# Avis des services

## **Demande d'Autorisation Environnementale du parc éolien des Grands Aiguillons 2**

**Commune : Brives**

**Maitre d'ouvrage : SAS des Grands Aiguillons**

Image n°1 – Vue depuis le lieu-dit « *La Villette* »

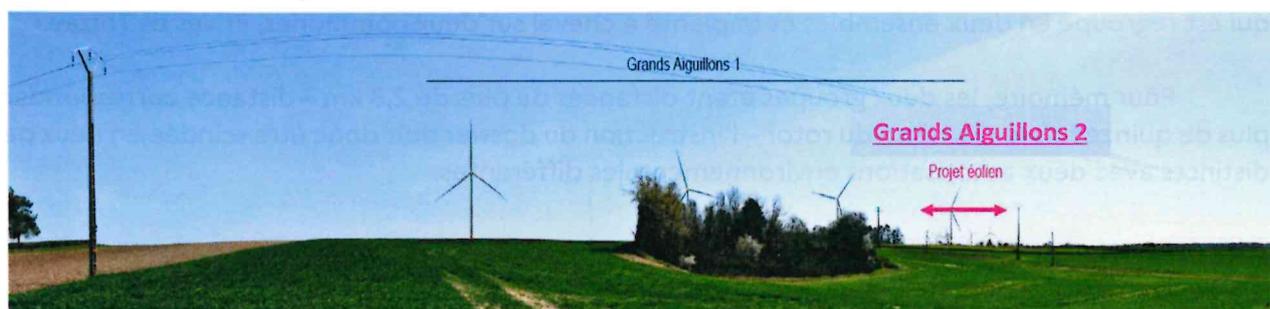
Le parc éolien les Grands Aiguillons 2 se situe entre Châteauroux et Issoudun, à l'**Ouest de la commune de Brives**. L'étude s'étend sur deux départements, le Cher et l'Indre. Il s'implante essentiellement dans la Champagne Berrichonne, caractérisée par ses **grandes plaines de cultures céréalières**, avec de larges ondulations favorisant des **vues sur l'horizon**. La partie Sud accueille plusieurs masses boisées qui marquent l'entrée dans l'unité paysagère du Boischaud méridional.

Image n°3 – Vue depuis La Tour Blanche d'Issoudun

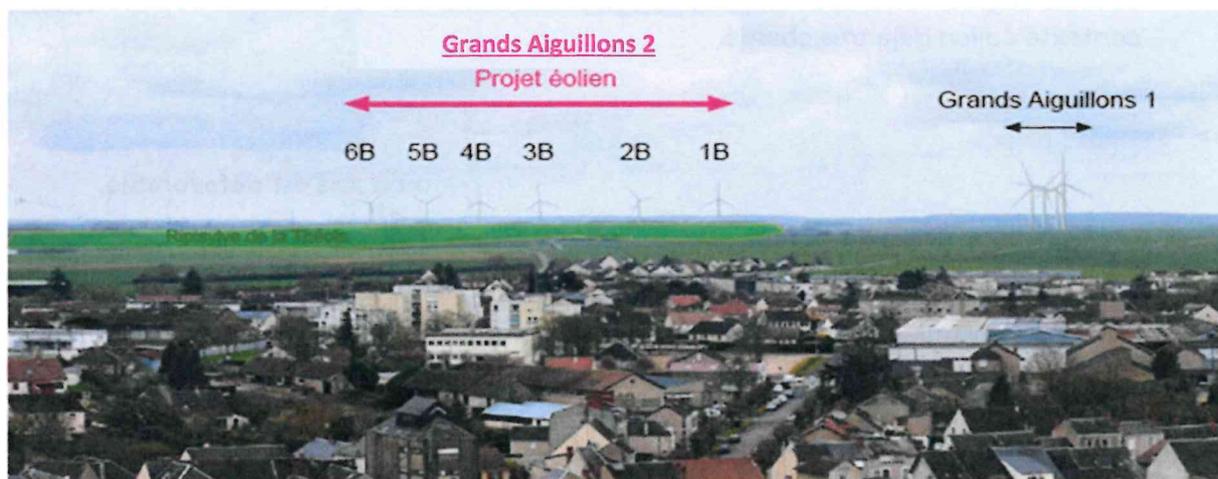
Concernant les perceptions en espaces protégés, force est de constater que les visibilités ou co-visibilités restent en évidence avec les monuments cités dans mon avis précédent (**Clocher de l'abbaye du bourg-dieu à Déols, MH classé en 1862, Eglise Saint-Martin à Chouday, MH classé par arrêté du 12/08/1914, Maison de maître « les Girards », MH inscrit par arrêté le 11/09/2006, Le donjon da la Tour Blanche à Issoudun, MH classé en 1840 (voir image n°3), La lanterne des morts à Vouillon, MH classé par arrêté le 05/10/1922).**
